REPÚBLICA DE COLOMBIA
SUPERINTENDENCIA DE INDUSTRIA Y COMERCIO

Oficio N° 15504 de 27 de septiembre de 2022

Ref. Expediente N° NC2021/0004167

TÍTULO DE LA SOLICITUD: PERCHA PARA ROPA ASIMÉTRICA, ABIERTA CON CABEZAL ANGULAR Y CONTRAPESO

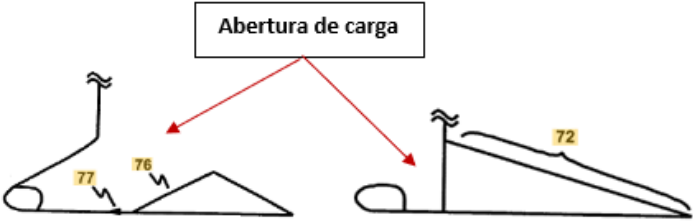
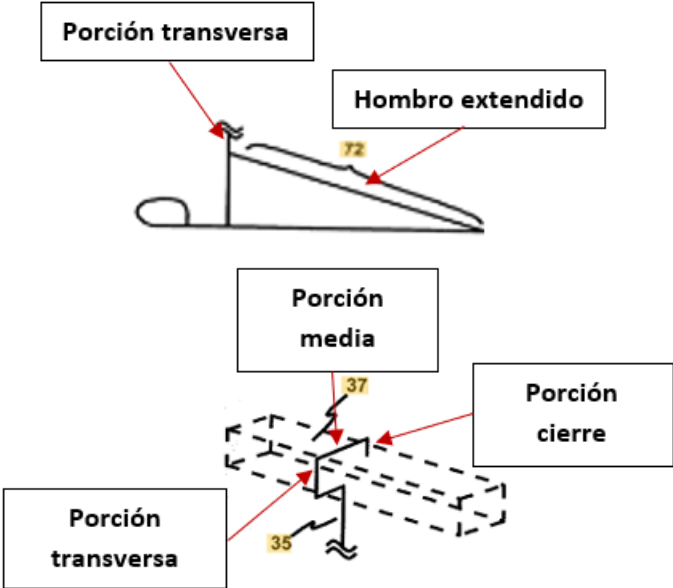
Teniendo en cuenta lo señalado en el artículo 16 de la Decisión 486 de 2000 de la Comisión de la Comunidad Andina, la reivindicación independiente 1 (NC2021/0004167 del 06 de abril de 2021) refiere a: “PERCHA ASIMETRICO, ABIERTO FRENTE A CABEZAL, CON DOBLE CENTRO DE GRAVEDAD EN ESTE Y A LATERE DEL HOMBRO EXTENDIDO (...)”. A continuación, se presenta la tabla comparativa entre el objeto reivindicado y los documentos encontrados en el estado de la técnica:

CARACTERÍSTICAS ESENCIALES	D1
Percha asimétrico con gancho rectangular caracterizado por: Abertura de carga (3).	Una percha asimétrica con gancho rectangular (Párr. [0075], Fig. 6).
	Figs. 18 y 21 Abertura de carga 
A un lado el hombro extendido (4) de donde nace el septo transverso (5), seguido por medio (6), finalizando en el de cierre (7).	Figs. 6 y 21 Porción transversa Hombro extendido 
En medio el centro de gravedad (2).	Fig. 6 Vértices 
Al otro lado, el hombro reducido (8), con el contrapeso (9).	Fig. 21

De acuerdo con la comparación realizada anteriormente se concluye que la materia de la reivindicación 1 no es nueva.

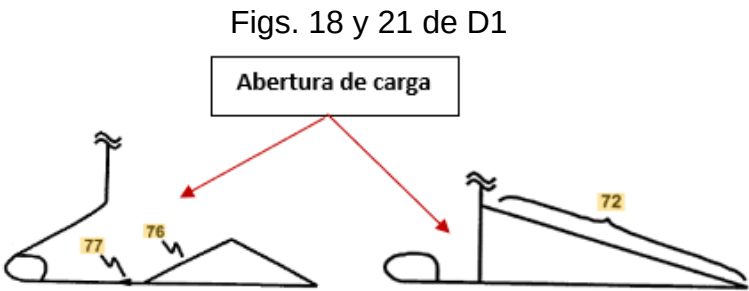
Hombro reducido  Contrapeso
Abajo la barra horizontal o de carga (10).	Fig. 21  Barra horizontal
Como accesorio al tubo circular (11), la pieza angular de freno o engrane (12)	Los conectores 35 y 36 tienen un ajuste perfecto en la barra rectangular o varilla 37 y en la barra redonda o varilla 38, respectivamente (Párr. [0056]).

Figuras 6 y 18 de D1

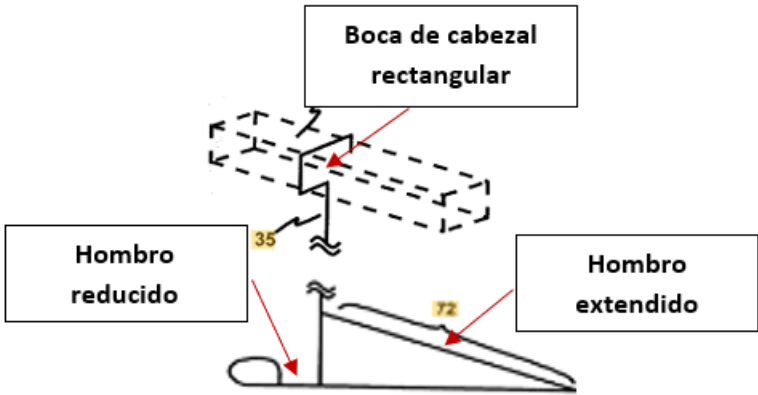
- Reivindicación 2: abertura de carga entre hombros (Figs. 18 y 21).

- Reivindicación 3: boca del cabezal rectangular sobre el hombro reducido y el hombro extendido (Figs. 6 y 18).

- Reivindicación 4: vértices entre la porción transversa y media y, entre la porción media y la porción de cierre (Fig. 6).
- Reivindicación 5: el hombro extendido tiene mayor longitud que el hombro reducido (Fig. 18).

Las reivindicaciones dependientes 2 a 5 tampoco cumplen con el requisito de novedad.
